Addendum Addenda

| No./No 3 |

| Project Description / Description de projet Flight Recorder and Playback Center Renovation | | |
| Project No./No de projet U61 | Departmental Representative / représentant ministériel Benoit Huot | Date 7-Dec-2023 |

1 GROUND FLOOR - CONSTRUCTION PLAN
SCALE = 1 : 100

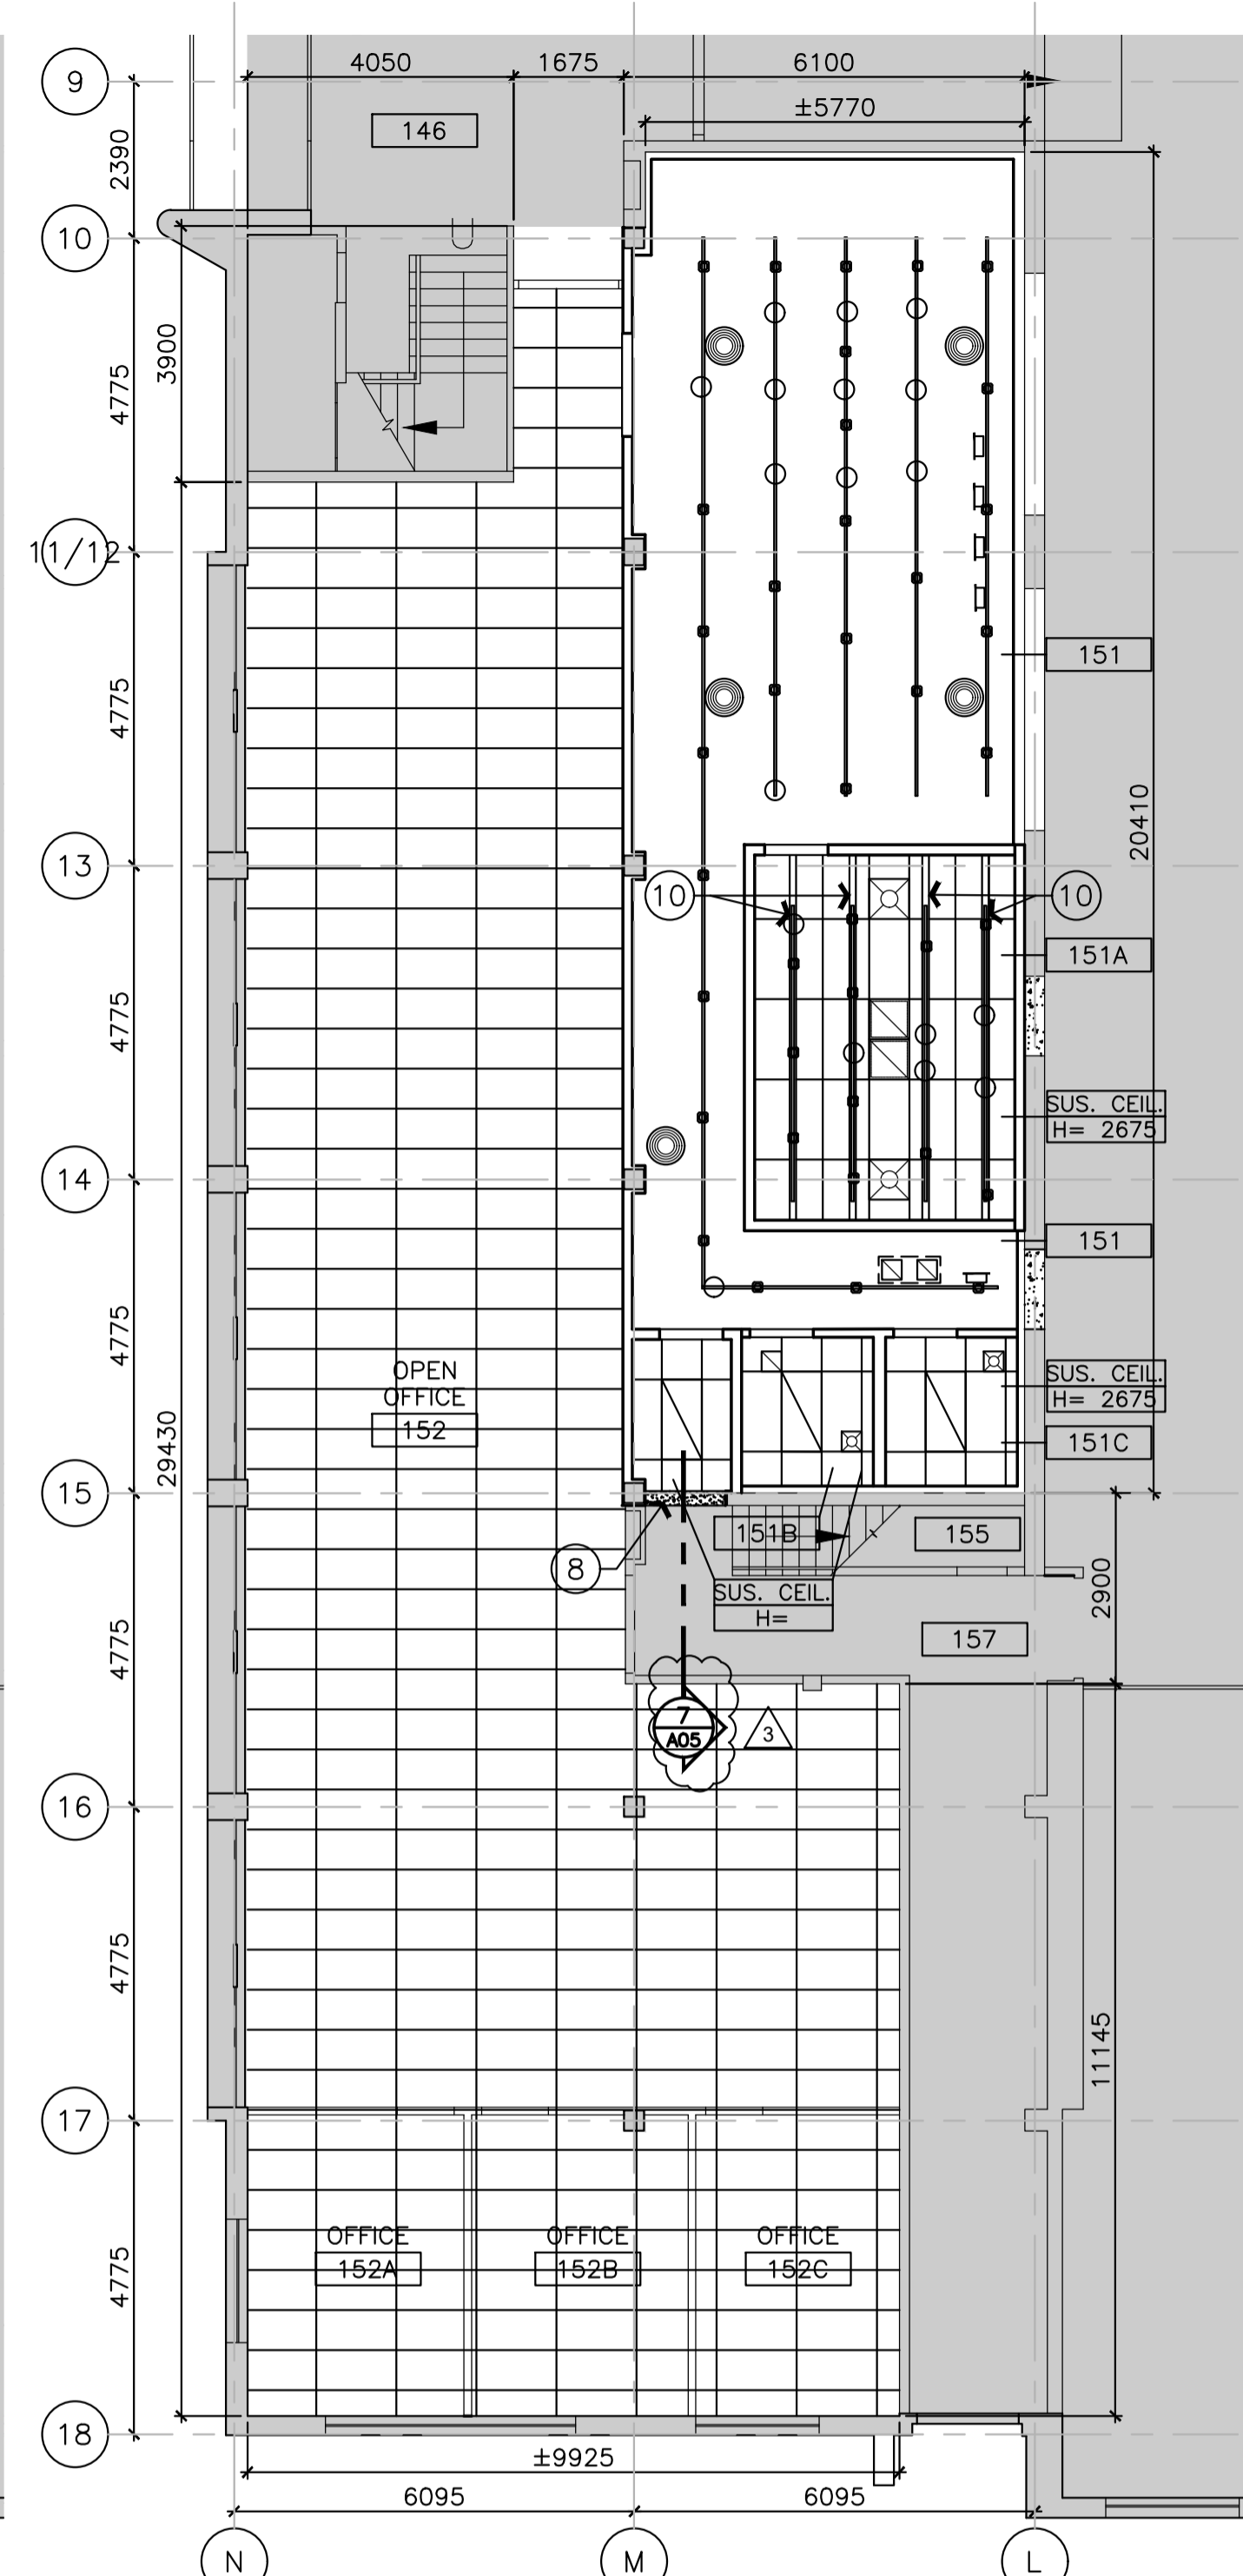
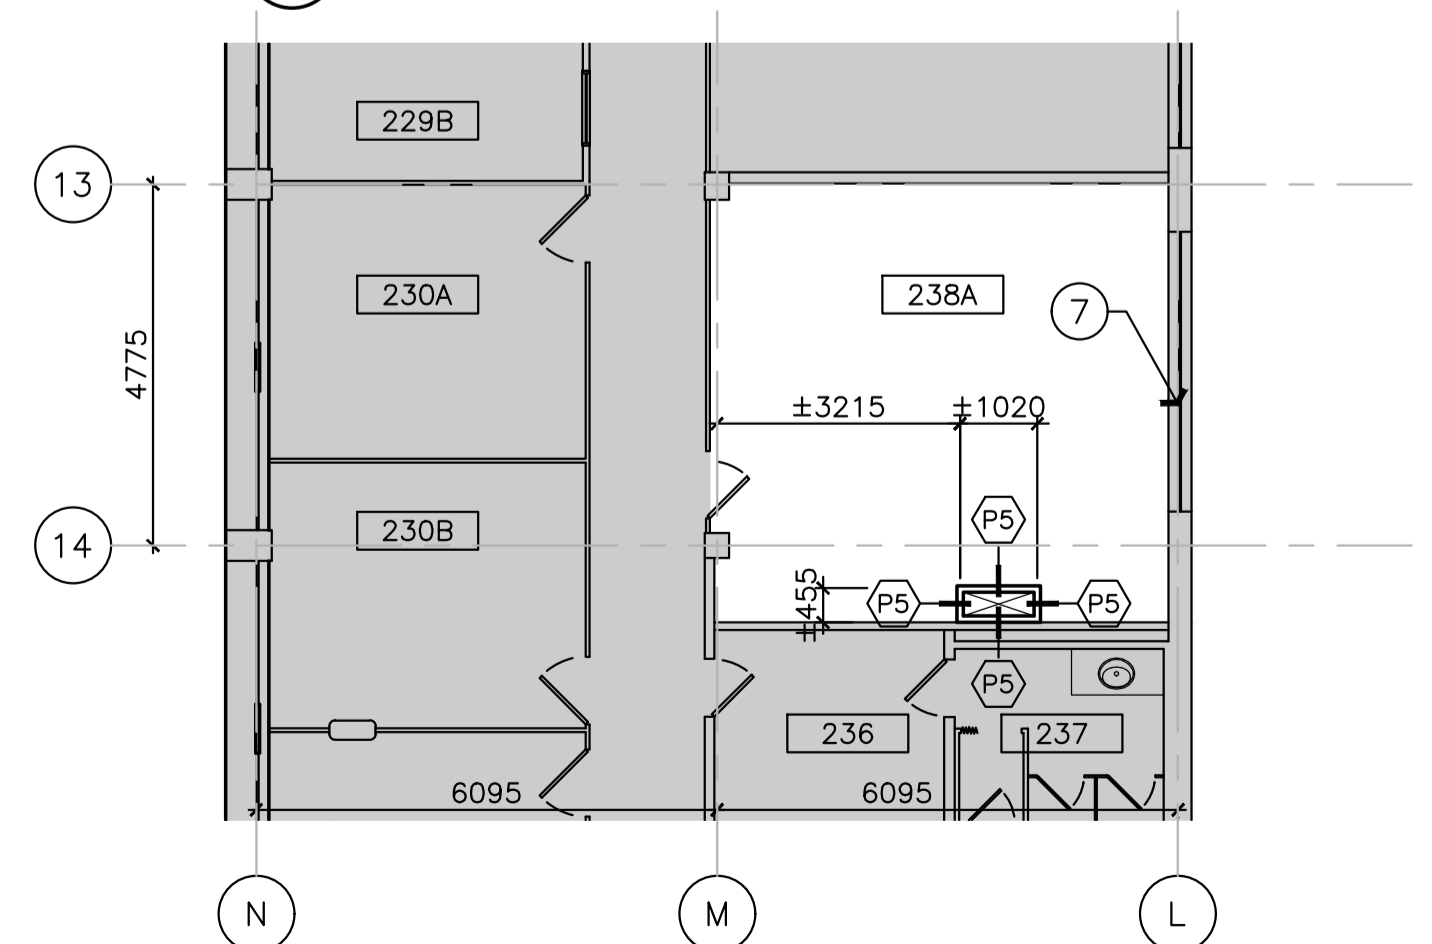
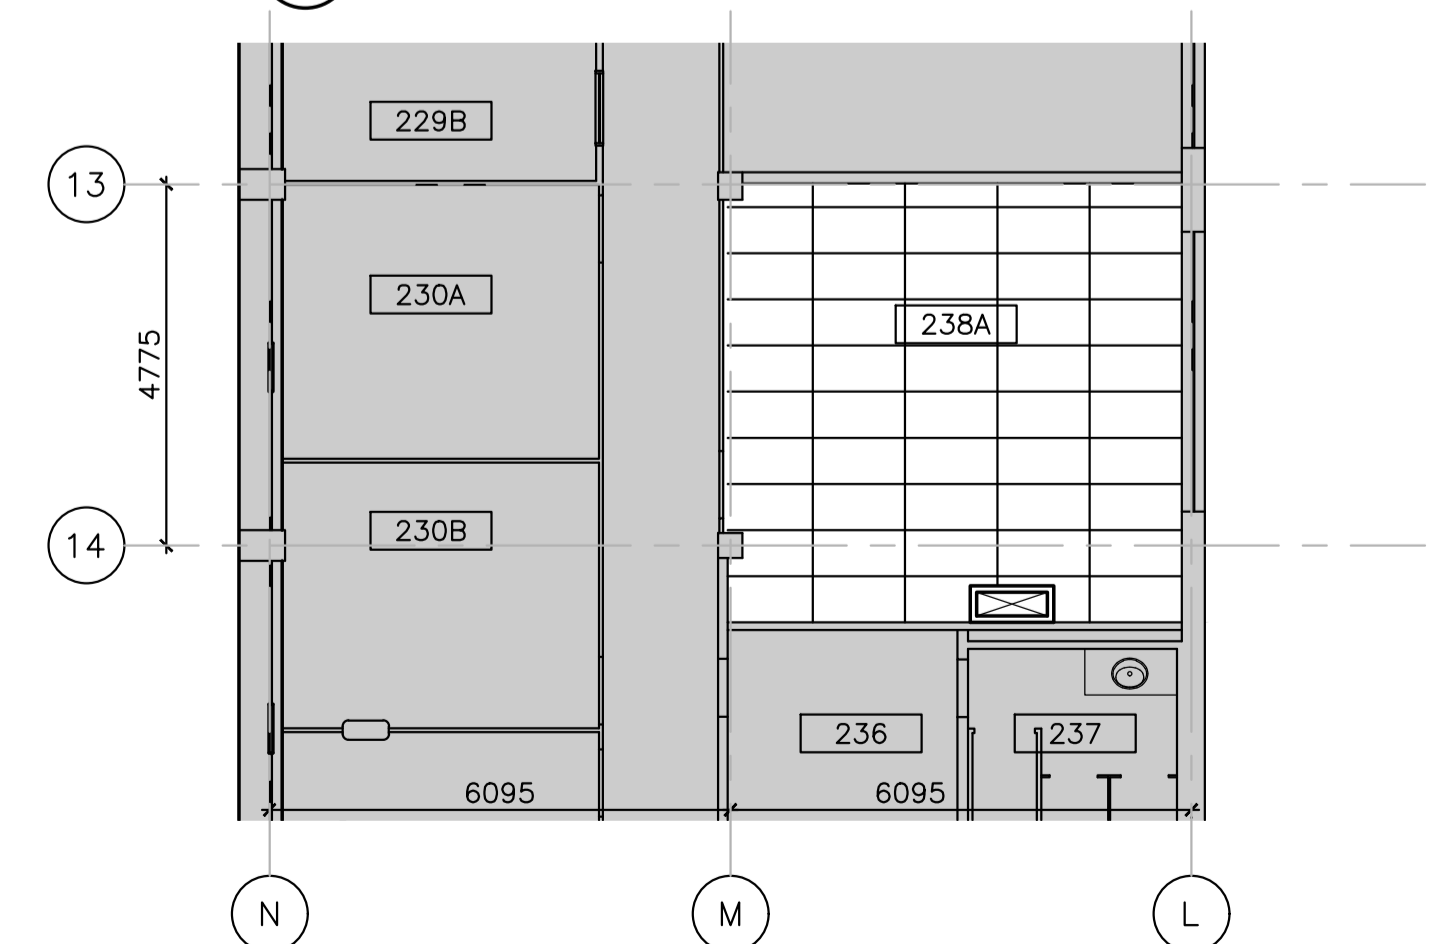
- 1** Please find attached drawings issued for addendum 3.
 - 1.1** Drawing 6018-A02 – Drawing 3/A02: Reference for section detail (7/ A05)
 - 1.2** Drawing 6018-A04 – Door and door frame schedule:
